改善箇所説明図

不具合発生箇所

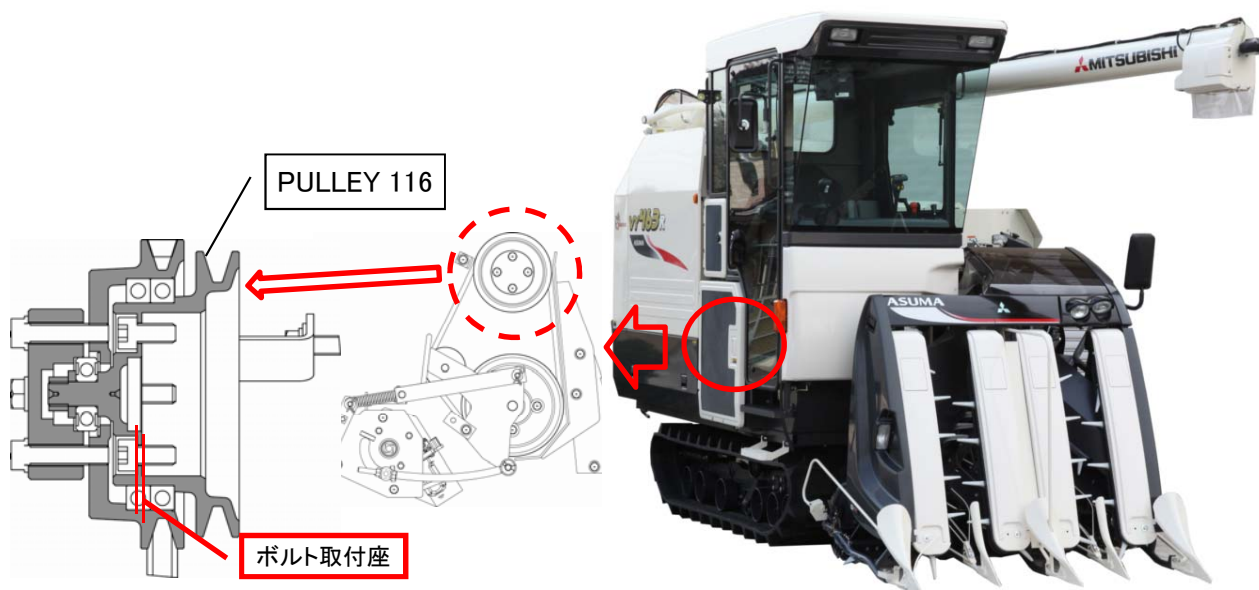
刈取脱穀作業車のエンジン冷却装置のファンプーリーにおいて、ボルト取付け座面の強度が低い不良品が製造行程に混入したため、当該プーリーが破損して冷却ファンが動かなくなる場合がある。そのため、そのままの状態で使用をつづけると冷却性能が低下しているためオーバーヒート状態になるおそれがある。

全車両当該プーリーの座面の厚さをゲージで測定し板厚不足品については正規部品に交換を行う。

識別方法

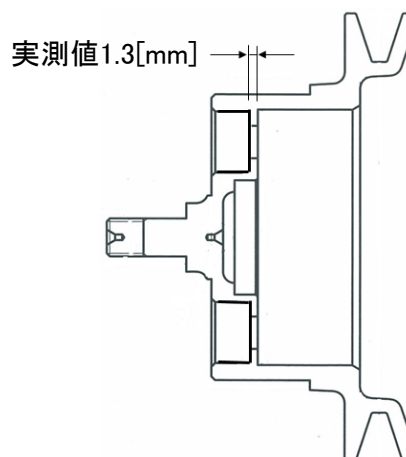
不良部品

不具合部品交換後プーリー外周に赤のマーキングを行う。
